**Modulo per la presentazione delle osservazioni per i piani/programmi/progetti sottoposti a procedimenti di valutazione ambientale di competenza statale**

**Oggetto: Codice procedura 10847 - Costruzione ed esercizio di un impianto di produzione di energia elettrica da fonte eolica "FIORA" di potenza nominale pari a 52,8 MW, da realizzarsi nel comune di Manciano (GR) e delle opere ed infrastrutture connesse**

ALLEGATO n1 OSSERVAZIONI IMPIANTO EOLICO INDUSTRIALE "FIORA" COMPOSTO da n. 4 immagini e 4 pagine.      IMMAGINE n. 1

IMMAGINE n. 2 CUMULO IMPIANTI EOLICI nel BACINO VISIVO TERRITORIO di MANCIANO e di MONTALTO di CASTRO.

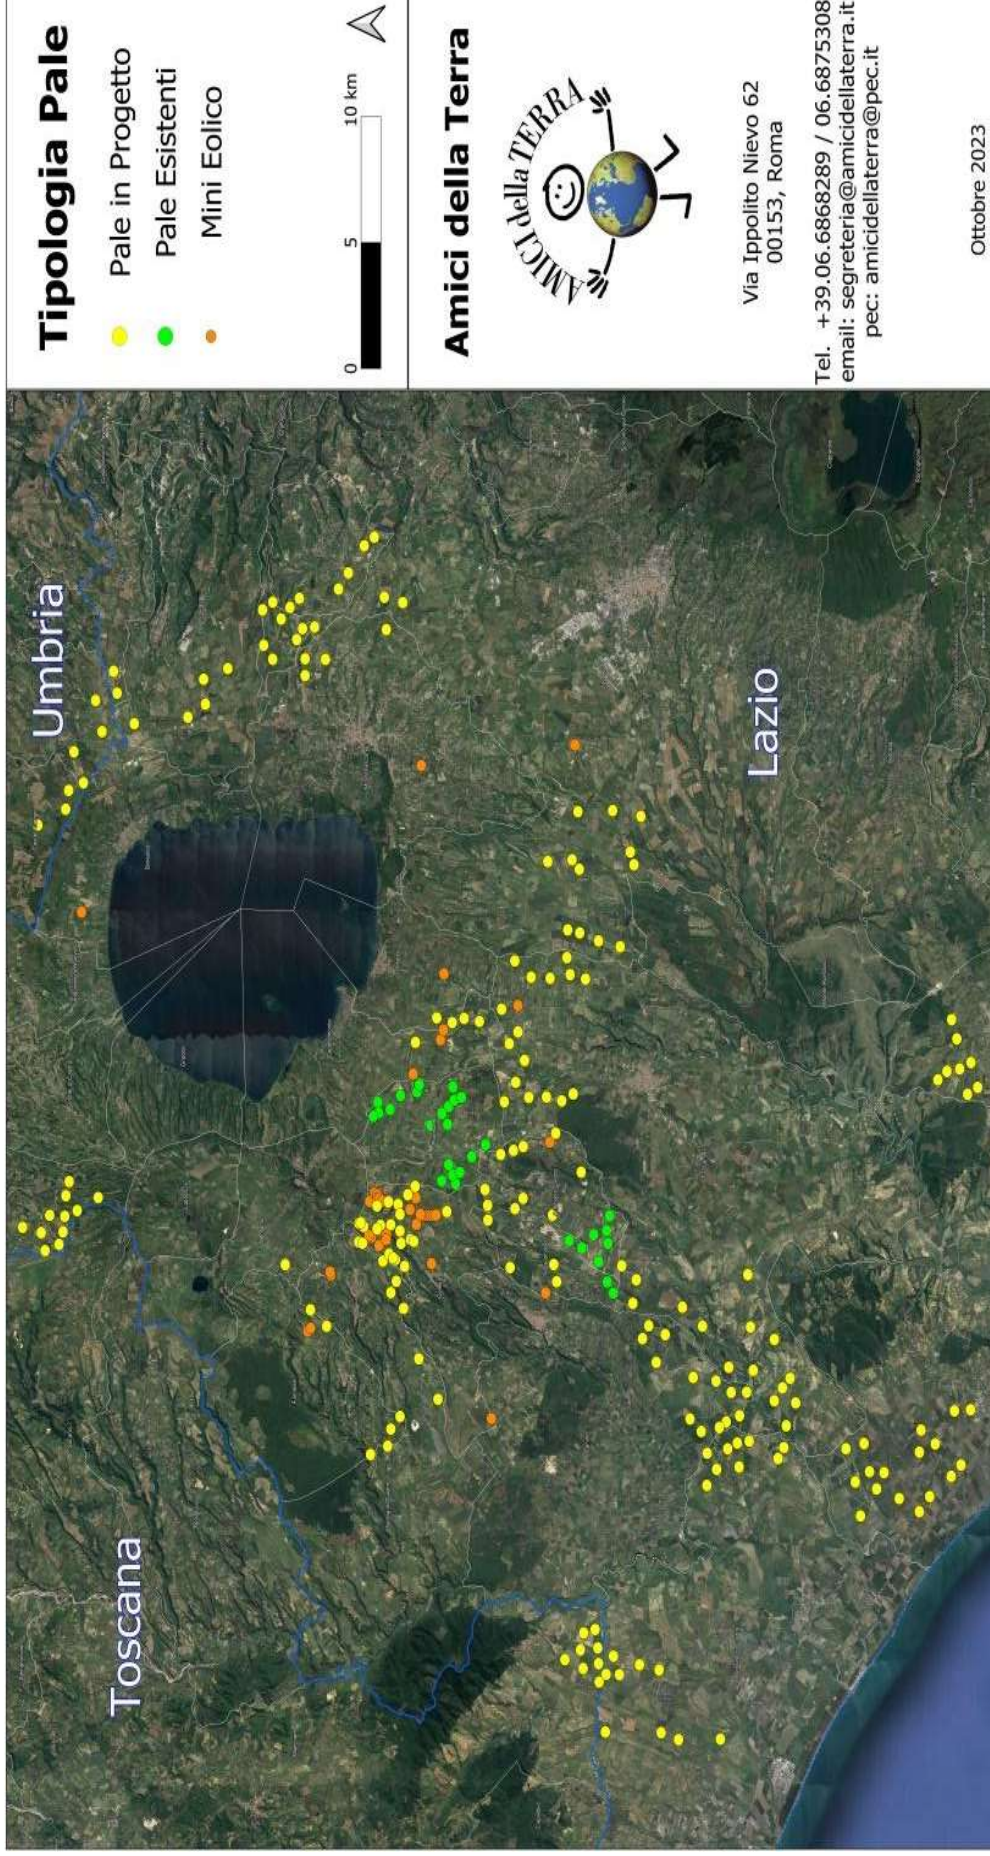
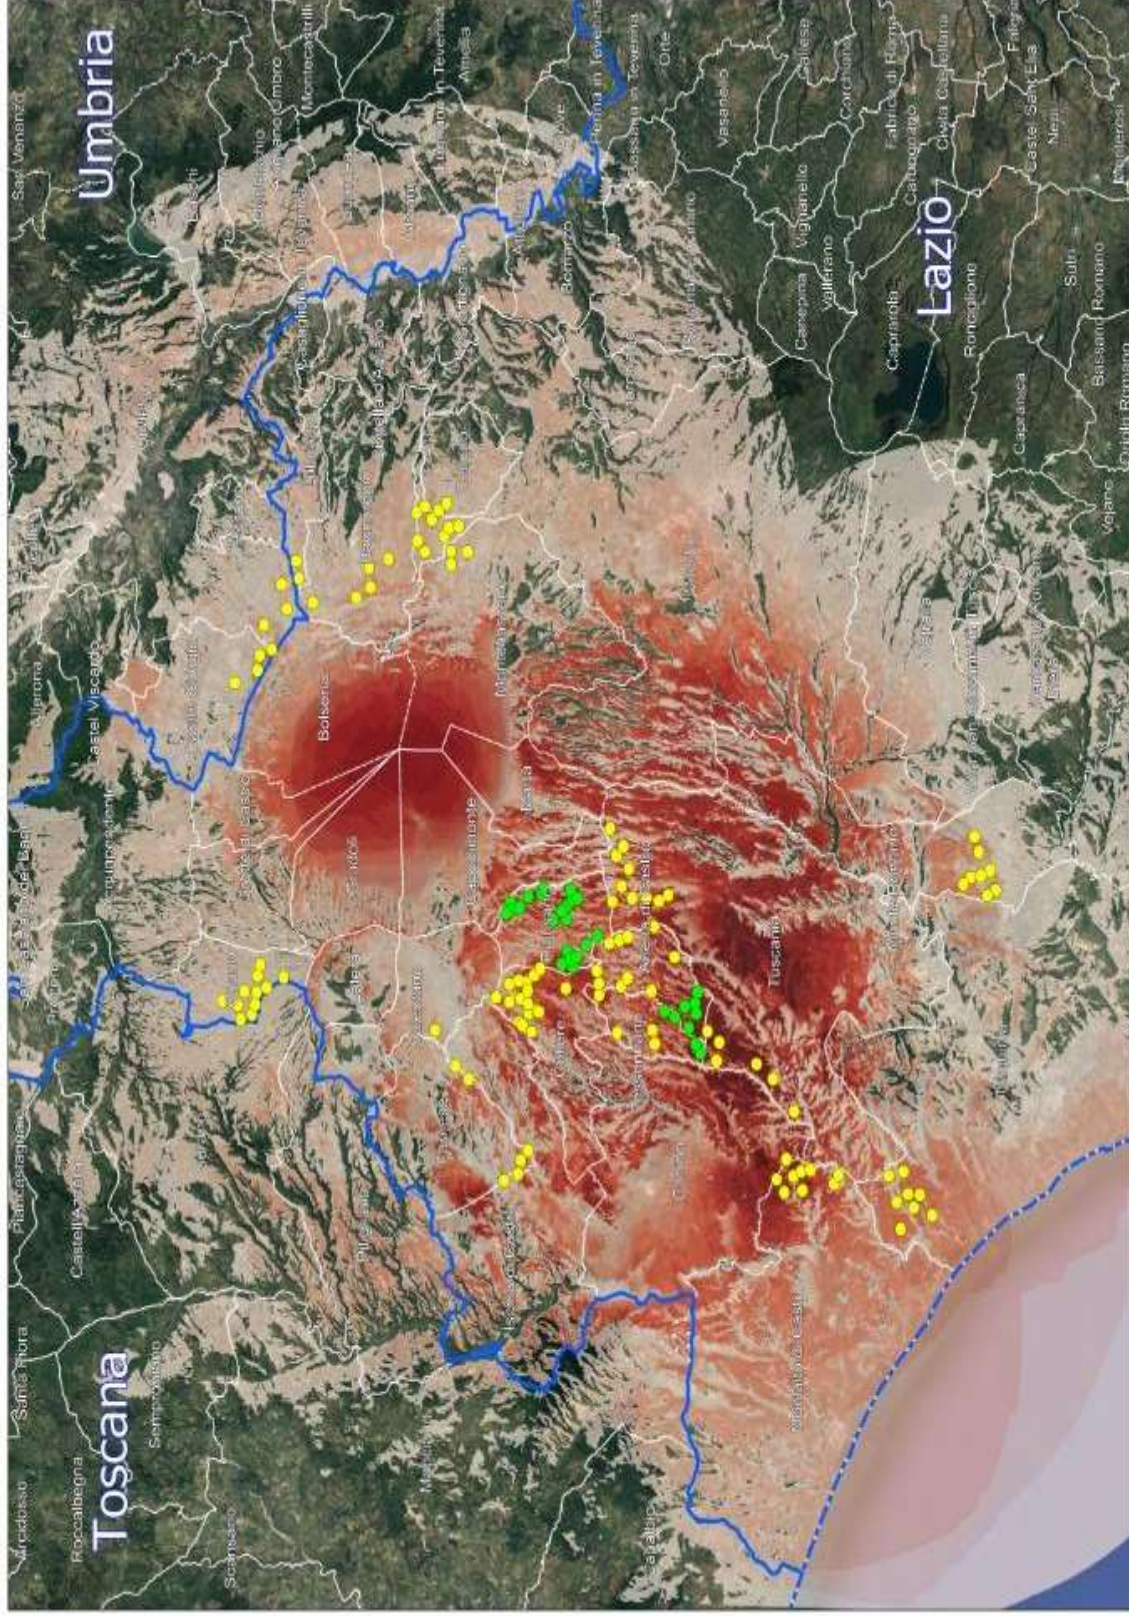
**3) OSSERVAZIONE: CUMULO e SATURAZIONE IMPIANTI FER NELLA PROVINCIA di VITERBO, IN PARTICOLARE NEL COMUNE DI MONTALTO DI CASTRO E NELLA ZONA A CONFINE CON IL COMUNE di MANCIANO che SI TROVANO NELLO STESSO BACINO VISIVO.**

La zona in cui in cui è stato progettato l'eolico Fiora è già occupata da diversi centinaia di ettari di impianti fotovoltaici già esistenti e in procedura VIA al Mase e alla Regione Lazio così come da diversi progetti di impianti eolici industriali ( vedi Allegato Osservazioni immagini nn. 2,3 e 4. L'impianto eolico Fiora, pur trovandosi in Toscana ma nello stesso bacino visivo del territorio limitrofo laziale ed a poche centinaia di metri da una zona già estremamente satura del Lazio, andrebbe ad appesantire una situazione già *critica per la sostenibilità ambientale.*
